Laboratorio Nacional de Materiales y Modelos Estructurales (LanammeUCR)

Informe Final: EIC-Lanamme-INF-0830-2024

**AUDITORÍA DE LOS ESTUDIOS PRELIMINARES DEL PROYECTO
DISEÑO Y CONSTRUCCIÓN DE LAS ESTRUCTURAS PARA EL PASO ELEVADO
VEHICULAR TIPO VIADUCTO, CALLES MARGINALES, PASO INFERIOR Y RAMPAS
DE ACELERACIÓN Y DESACELERACIÓN EN HATILLO 4, INTERSECCIÓN CALLE
COSTA RICA Y RUTA NACIONAL NO. 39. LICITACIÓN PÚBLICA NO. 2019LN-000019-
0006000001**

Figura 2. Rangos en modelo de elevación digital y curvas de nivel.

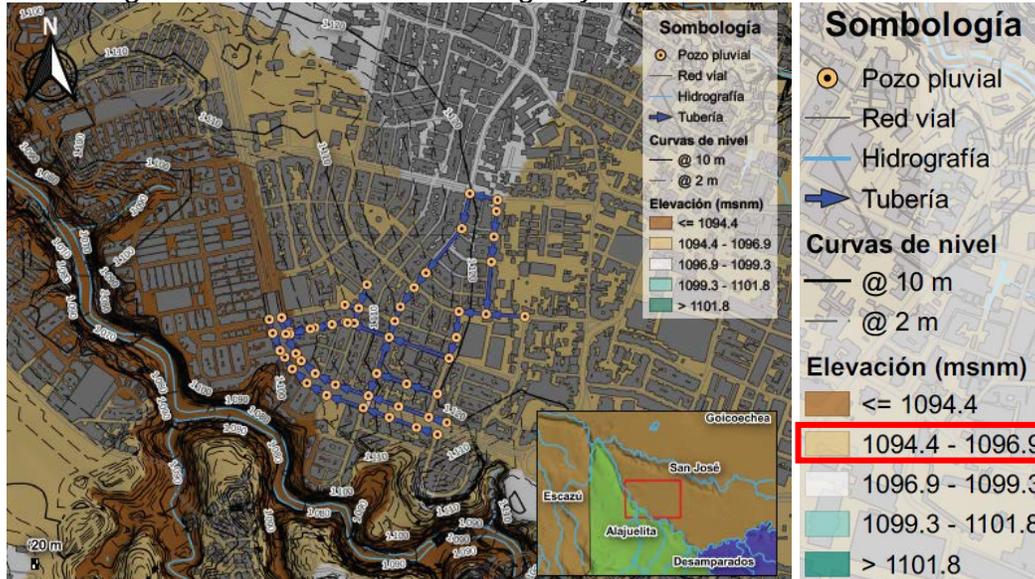
El informe de diseño del sistema pluvial cuenta con un modelo de elevación digital (MED) y curvas de nivel según se detalla en la Figura 2. Esta corresponde a la información topográfica utilizada para delimitar las cuencas del proyecto. El modelo de elevación digital ubica la mayoría de área tributaria del proyecto en el rango de los 1094,4 msnm y los 1096,9 msnm, rango de 2,5 m que no refleja la realidad del área de estudio. Adicionalmente, la misma figura muestra curvas de nivel más detalladas con una topografía diferente a la del

MED, pero que coincide con la utilizada en planos constructivos. No obstante, estas curvas de nivel no abarcan la totalidad del área de estudio.

Mediante el oficio DVP-36-2023-0574 (18/12/2023), la Administración indicó que el objetivo de las curvas de nivel no es mayor precisión, sino justificar las áreas tributarias y complementar el MED. En complemento el oficio DCO-24-2024-0045 (23/01/2024), adjuntó la respuesta del Contratista. En este último documento, sobre la existencia de dos fuentes de información topográfica, el Contratista indicó que se utilizó información del Instituto Geográfico Nacional para las cuencas en general, y para el modelo hidráulico el levantamiento topográfico.

Figura 3. Oportunidades de mejora en presentación de lámina PL-17

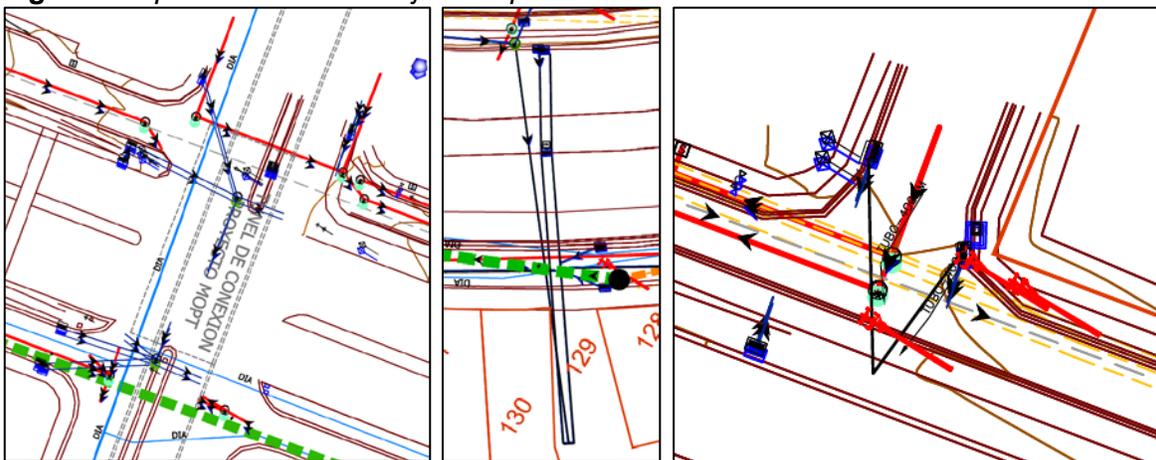
Se recomendó una simbología más detallada acorde al contenido de los planos, así como eliminar capas que dificultan la visibilidad. Además, en la lámina PL-17 se identificaron capas de dibujo incompletas, que no representan el sistema propuesto, se recomendó eliminar estas capas (ver Figura 3).
